- **26. Änderung des Flächennutzungsplans und**
- **Aufstellung des Bebauungsplans Nr. 56 „Batteriespeicher Süderdonn“ der Gemeinde Sankt Michaelisdonn**
- **Frühzeitige Beteiligung der Behörden gem. § 4 Abs. 1 BauGB und Planungsanzeige gem. § 11 LaplaG**

Stellungnahme: **Aufstellung des Bebauungsplans Nr. 56 und 26. Änderung F-Plan der Gemeinde St. Michaelisdonn „Batteriespeicher Süderdonn“**

Abwägungstabelle | Bebauungsplan Nr. 56 Batteriespeicherwerk der Gemeinde St. Michaelisdonn für das Gebiet südlich des Umspannwerks Süderdonn, östlich des Weges Rösthusen | BOB-SH Bauleitplanung

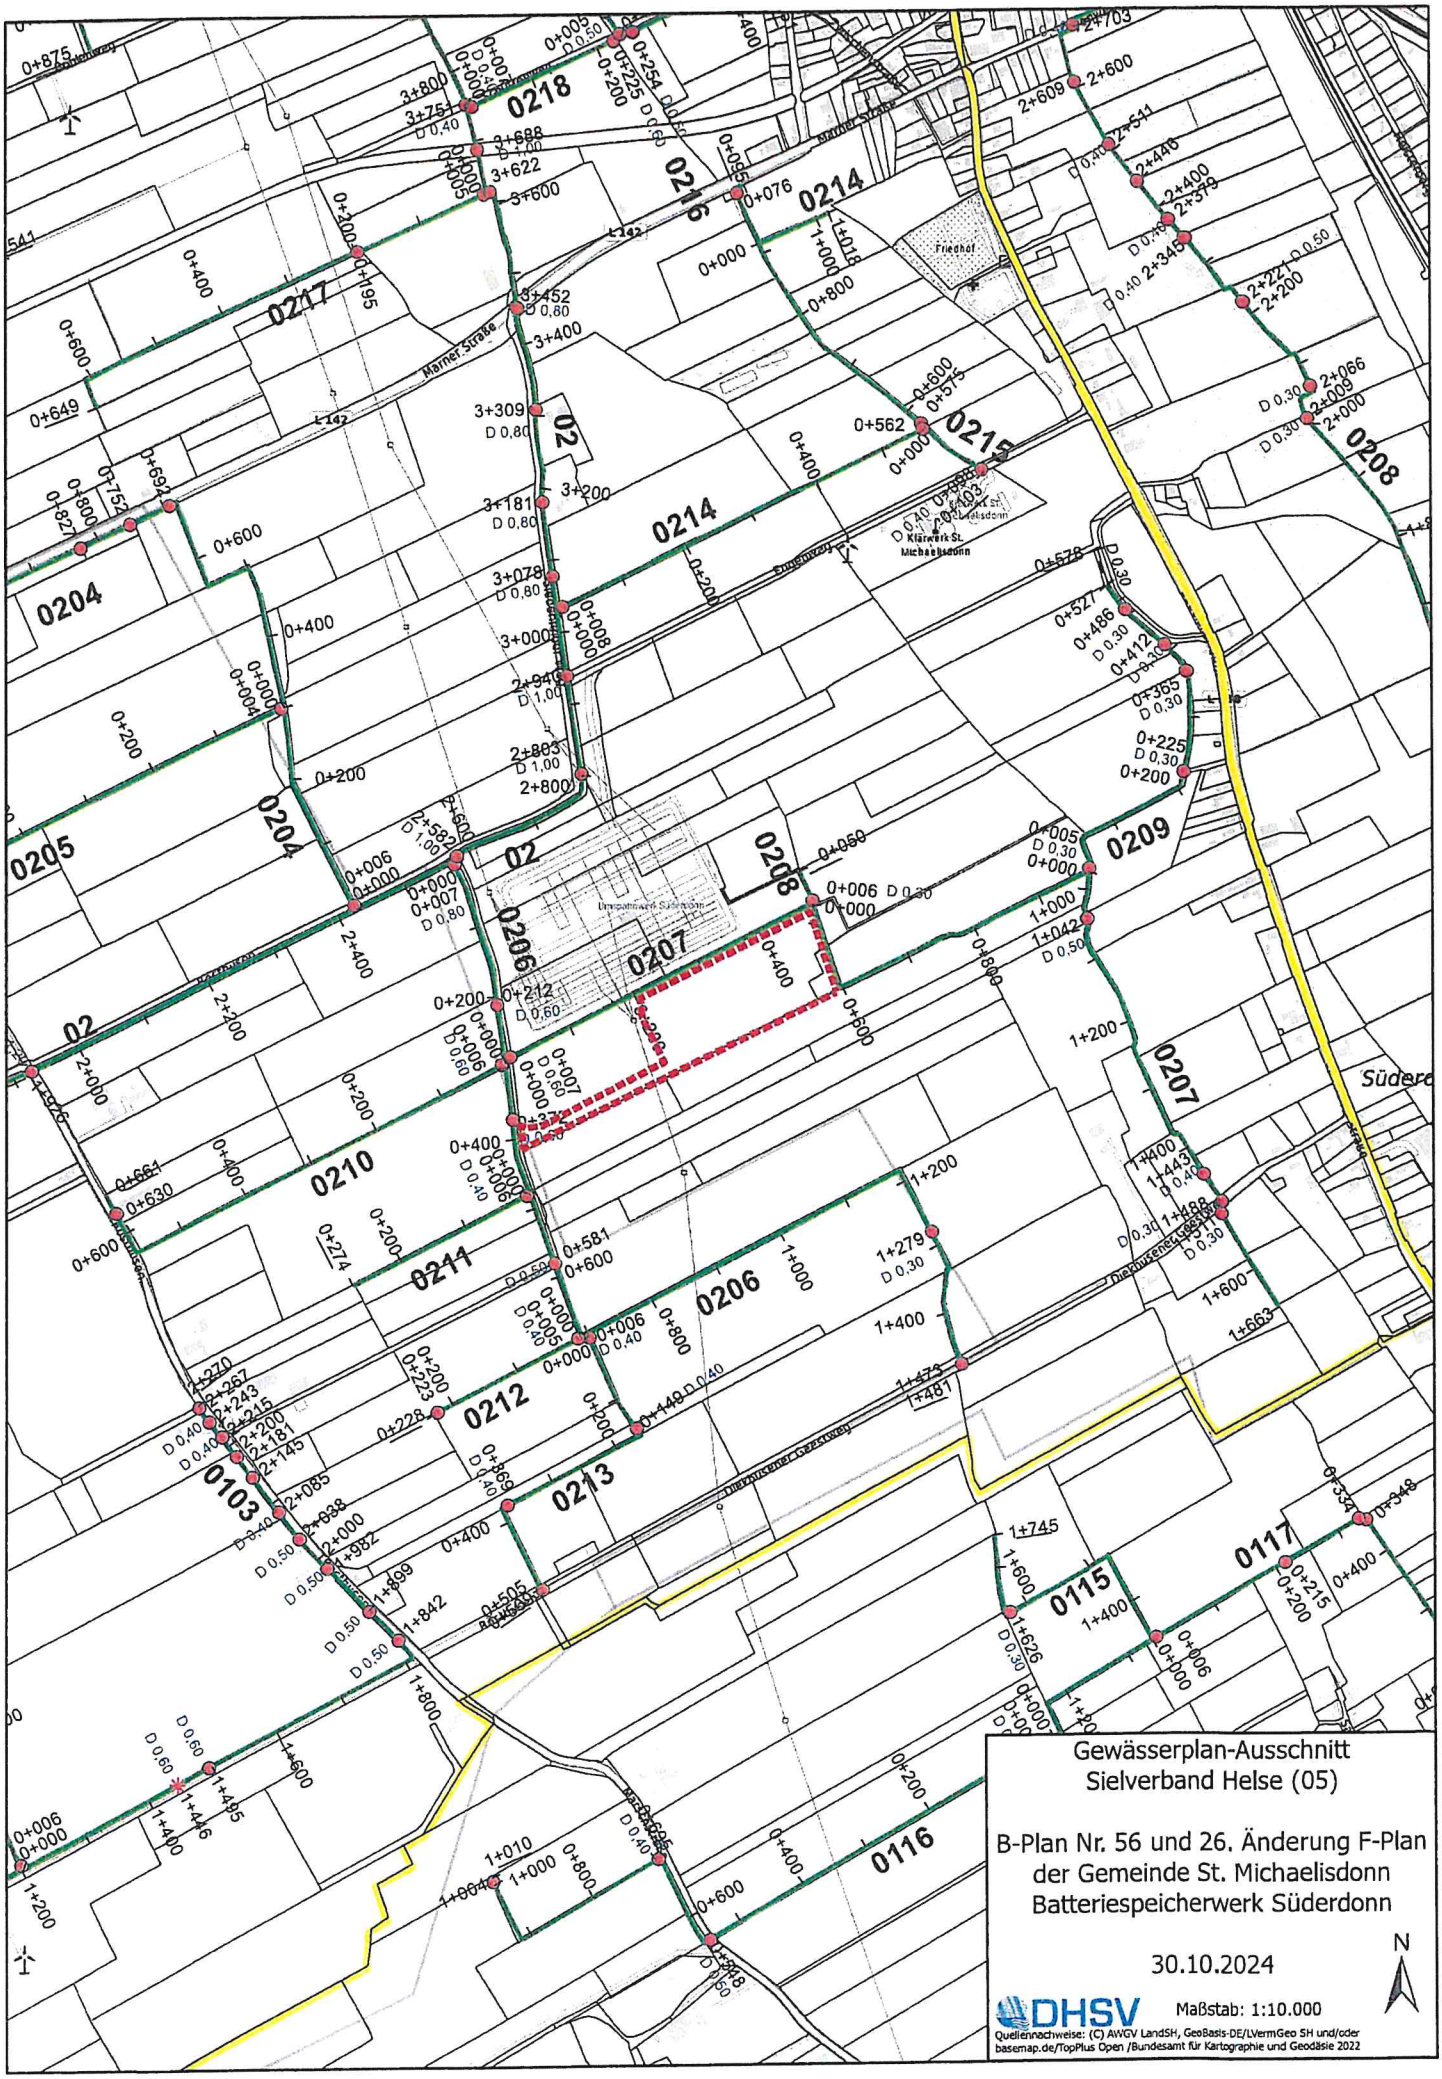
- Beachtung der Satzung des zuständigen Sielverbandes, besonders des § 6.
- Das Plangebiet liegt an der **Verbandsanlage / Vorfluter 0207.**
- An der Verbandsanlage ist ein **Fahr- und Unterhaltungsstreifen von 7,50 m ab der Böschungsoberkante** von jeglicher Bebauung und Bepflanzung freizuhalten.

Für den Sielverband ist lt. Planzeichnung bereits ein **Geh- und Fahrrecht entlang des Vorfluters 0207** eingetragen.
- Außerdem ist darauf zu achten, **die Bäume nicht zu dicht an den Unterhaltungsstreifen zu pflanzen,** damit die Baumkronen und Äste die Unterhaltung des Vorfluters nicht behindern.

- Bitte beachten Sie, dass der Unterhaltungsstreifen mit einem Raupenbagger befahrbar bleiben muss und der Aushub dort abgelegt wird.
  Dies muss weiterhin gewährleistet bleiben.
